第93回「柏崎刈羽原子力発電所の透明性を確保する地域の会」

添付：第93回「地域の会」定例会資料

第93回地域の会
委員からのご質問に対する回答資料

ご回答1 1/2号機排気筒基礎杭長さおよび調査箇所図

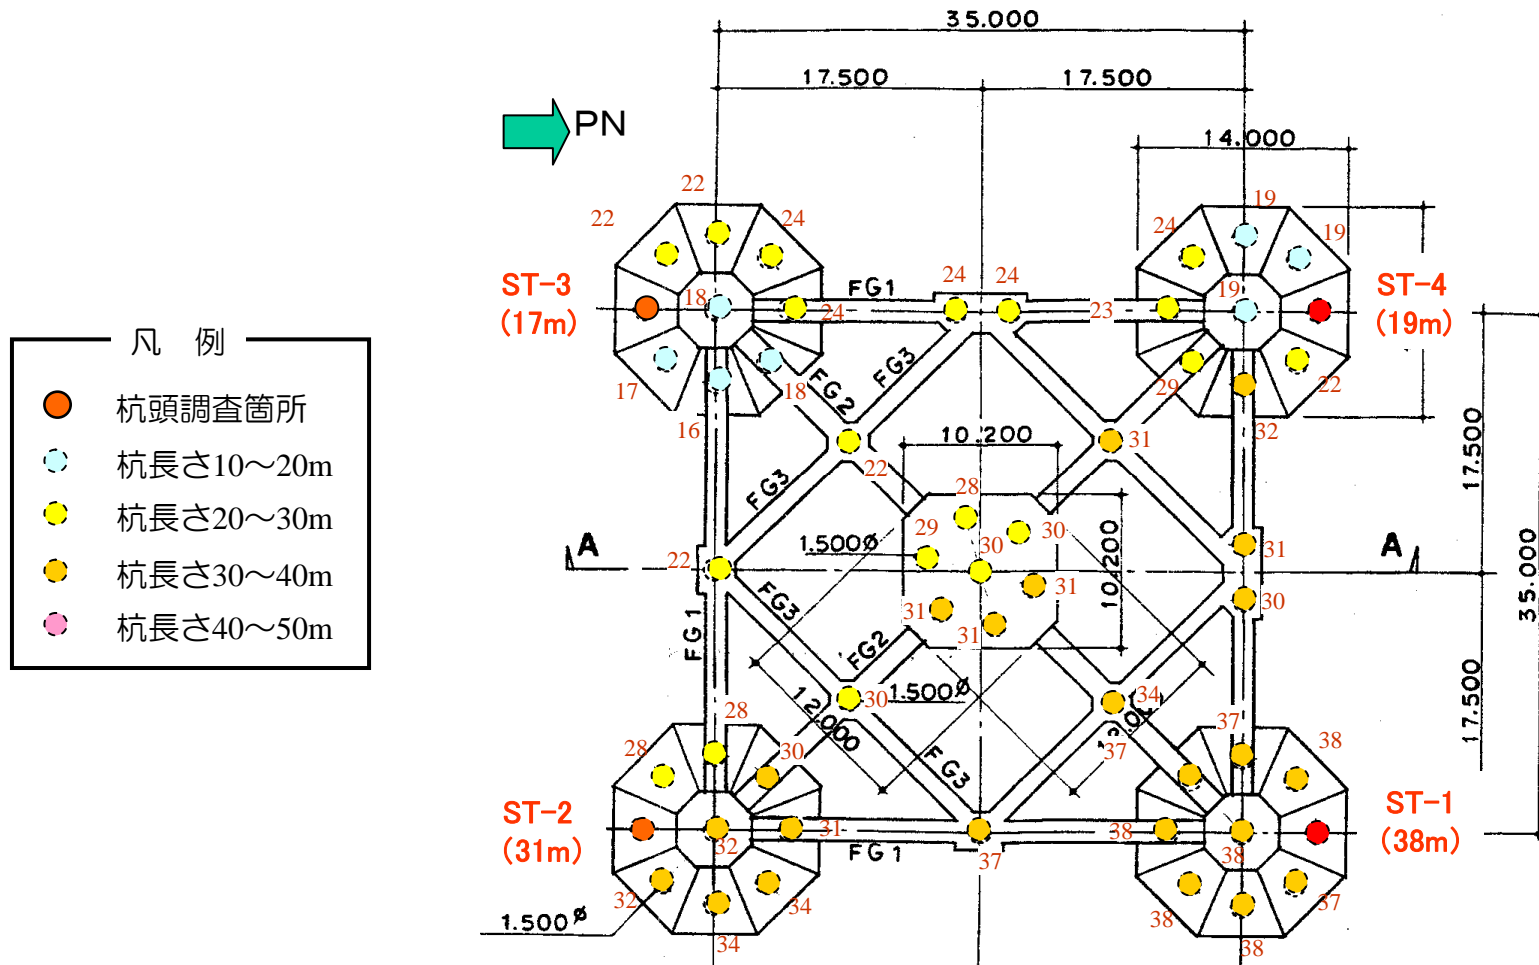
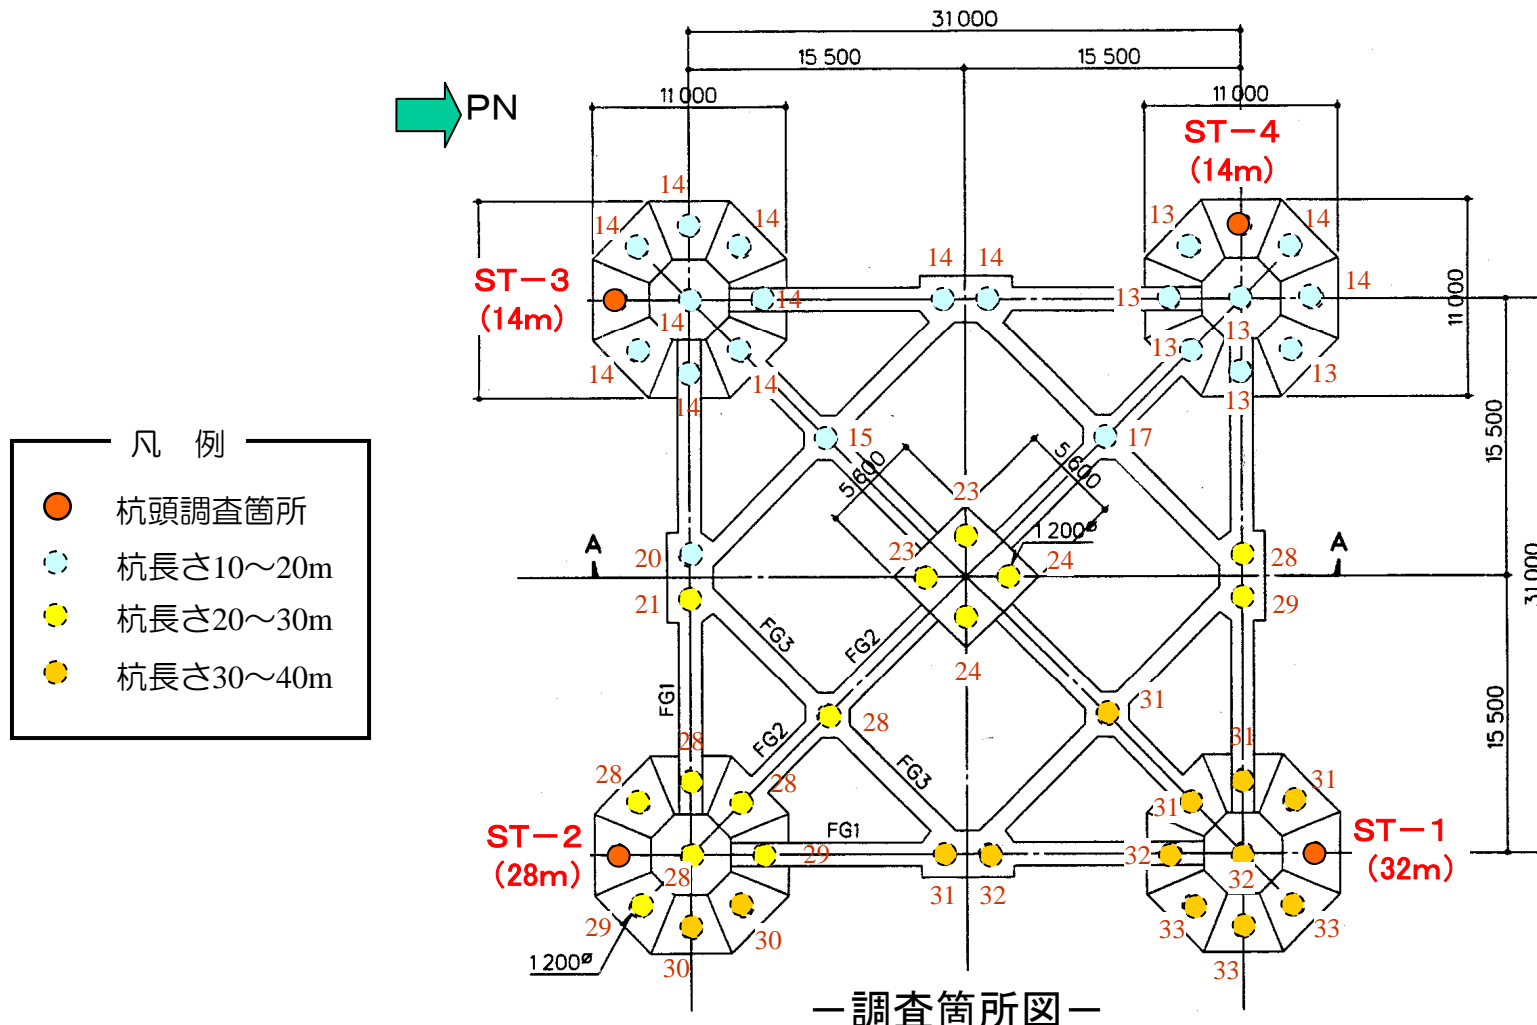
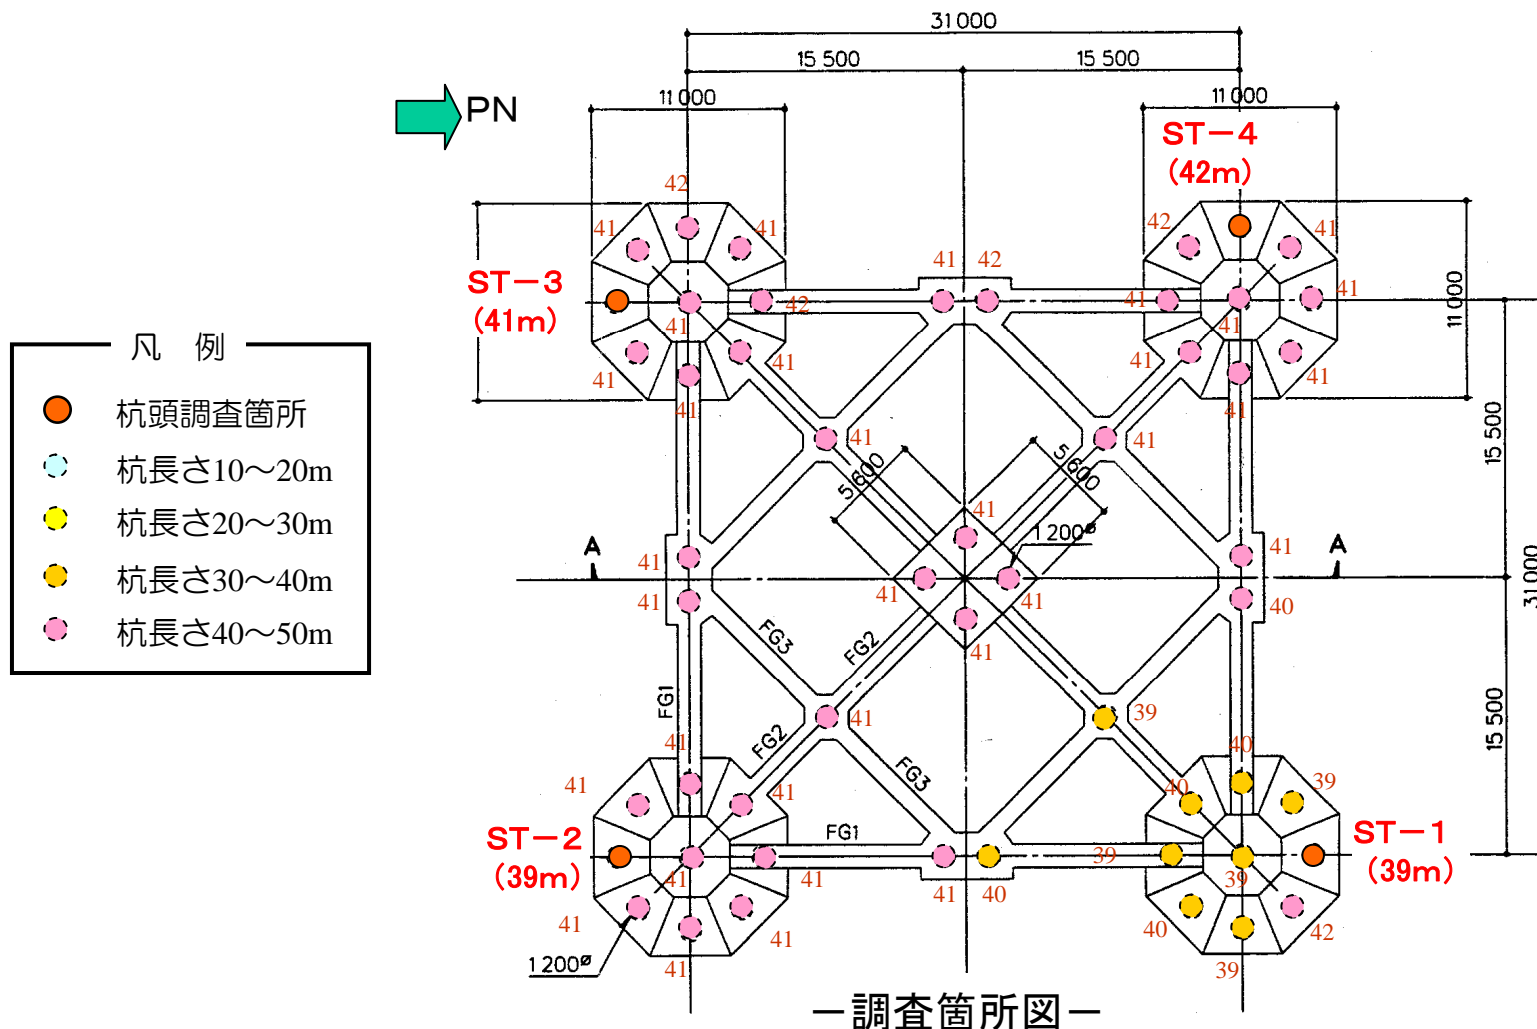
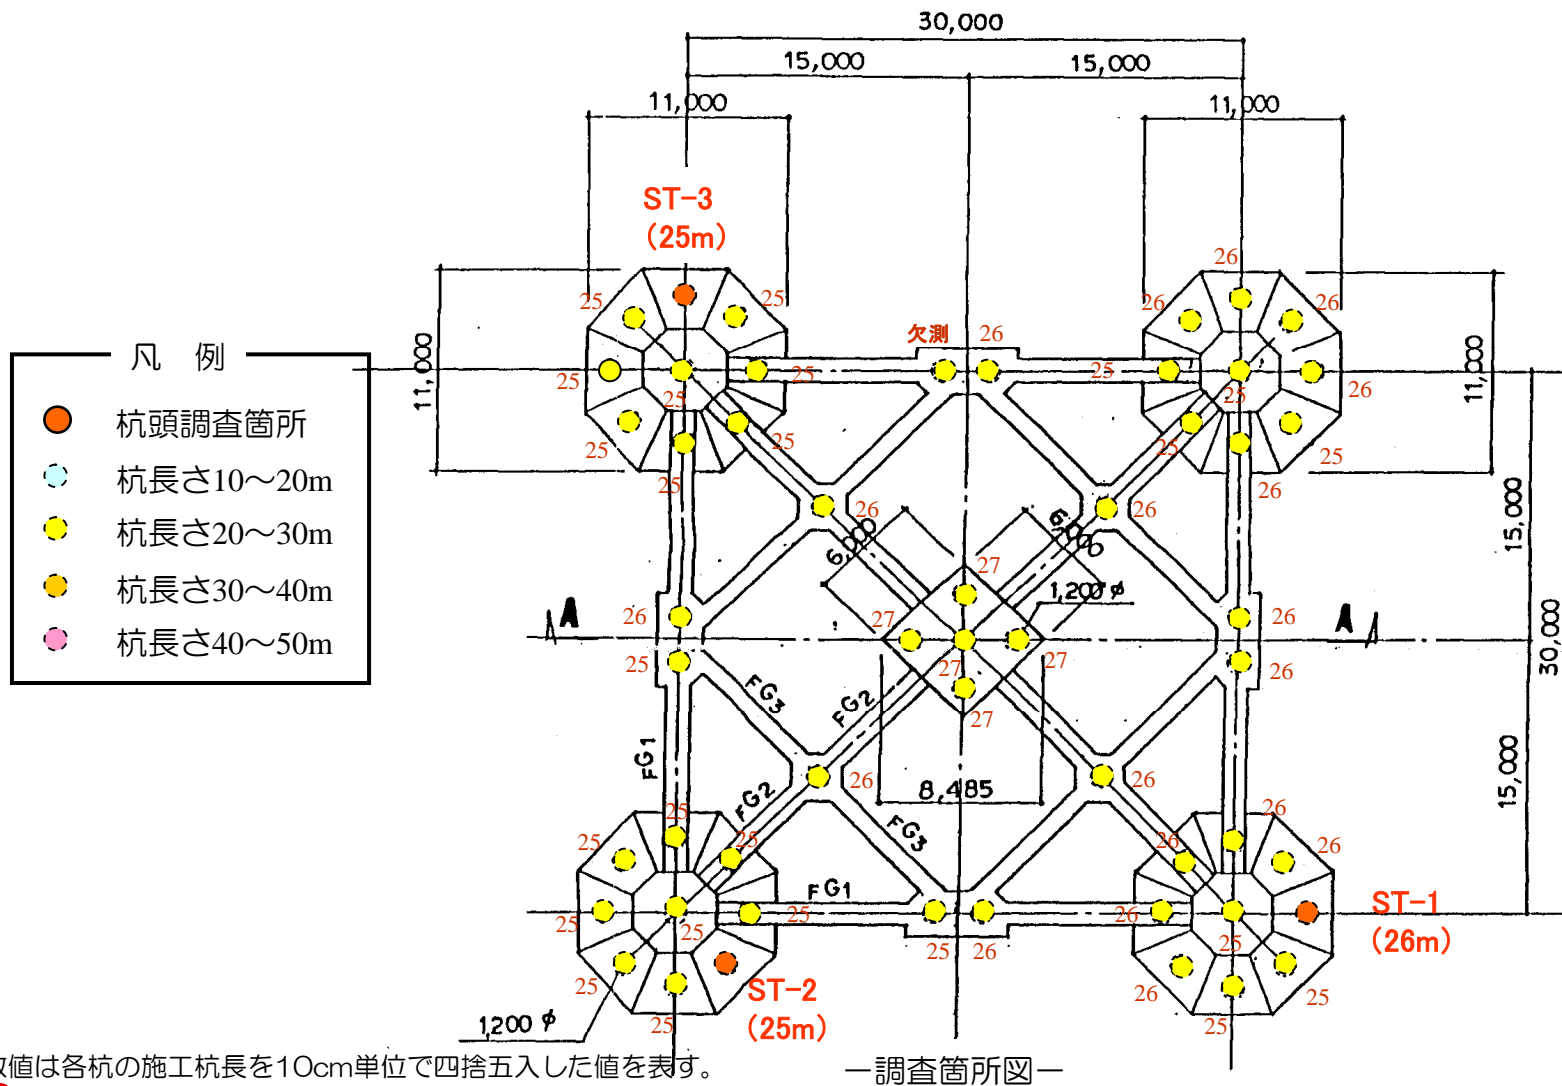
■杭の本数・長さは、52本で約13～33m、 ϕ 1.2m（3号機の例）と表示されている。どの位置の杭が長さいくつかと聞いたところ、地域の会2011.2.2の12項で3号機に関してのみ13～20m、20～30m、30～33mと色分けして位置表示がされたものが示された。同様の1/2号、4号、5号の図を提示されたい。

■また、各号機の各杭の実長はいくらなのか。1/2号、3号、4号、5号の各杭の実長を図示されたい。

- 3号機排気筒基礎杭のご説明でお示ししたものと同様に、1 / 2, 4号, 5号機排気筒の基礎杭のそれぞれの本数・長さを示した図をP5～P8に示します。
- また, 併せて各号機の各杭の実長さについても配置図上に記載いたしました。

- 1/2号機排気筒基礎杭長さおよび調査箇所を以下に示します。

- 3号機排気筒基礎杭長さおよび調査箇所を以下に示します。

- 4号機排気筒基礎杭長さおよび調査箇所を以下に示します。

■ 5号機排気筒基礎杭長さおよび調査箇所を以下に示します。

ご回答2 1/2号機排気筒の点検結果（杭基礎構造）

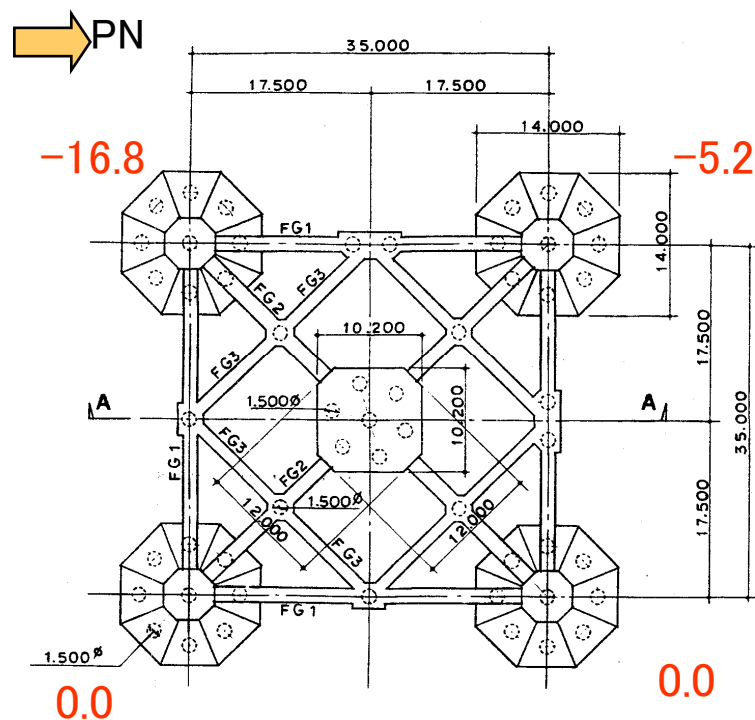
■排気筒の4本の脚部の沈下量が3号機では第49回設備小委（2011.1.12）の資料49-3の50項で、5号機では第29回設備小委（2009.11.17）の資料29-2-1の24項で、それぞれ相対値で示されている。

1/2号機に関して同様資料は第25回設備小委（2009.8.20）の資料25-3と思われるが、図面はないようである。数値だけが16.8mmと12項に表示されているのみであるように思われる。

1/2号機の排気筒基礎の沈下量を、3号機、5号機に準じて図示されたい。4号機の排気筒基礎の沈下量も図示されたい。

■ 3, 5号機の排気筒基礎のご説明でお示ししたものと同様に, 1 / 2号機の排気筒基礎の沈下量を図示したものをP11に, また, 併せて4号機排気筒の基礎沈下量を図示したものをP12に示します。

- 1/2号機排気筒基礎の沈下量を以下に示します。
- 排気筒基礎の最大傾斜量は約1/2000，最大沈下量は16.8mmであり、評価基準値（傾斜量：1/300未滿かつ沈下量：50mm未滿）を満足していることを確認しました。
